改善箇所説明図

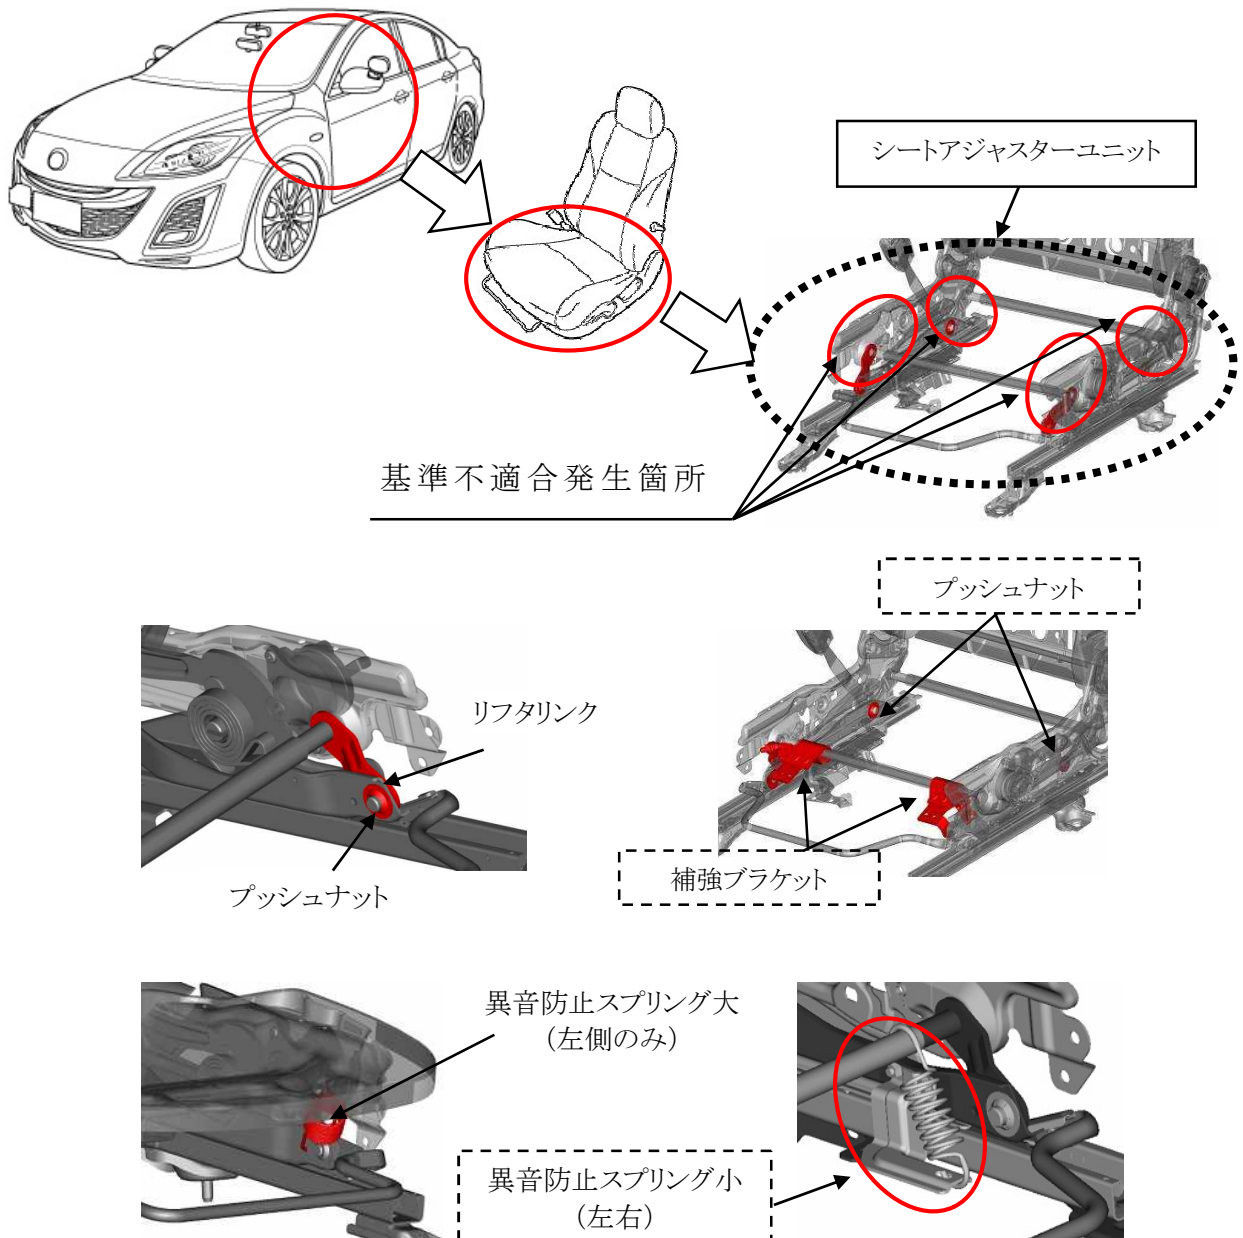
教習車の助手席において、座席高さを調整するリフタリンクの強度が不足しているほか、リフタリンクの抜け止め防止用プッシュナットの固定方法が不適切なため、リフタリンクに亀裂が入る、または、プッシュナットが外れることがある。そのため、そのまま使用を続けると、座席から異音やガタが発生し、最悪の場合、リフタリンクが破損もしくは外れて座席が傾き、正しい姿勢が取れなくなるおそれがある。

全車両、リフタリンクを点検し、亀裂が無い場合はリフタリンクに補強ブラケットを追加するとともに、プッシュナットを2枚構造にし、異音防止スプリング小を追加する。リフタリンクに亀裂がある場合は、シートアジャスターユニットを対策品に交換する。

識別：助手席取付けボルト（左前側）に黄ペンを塗布する。
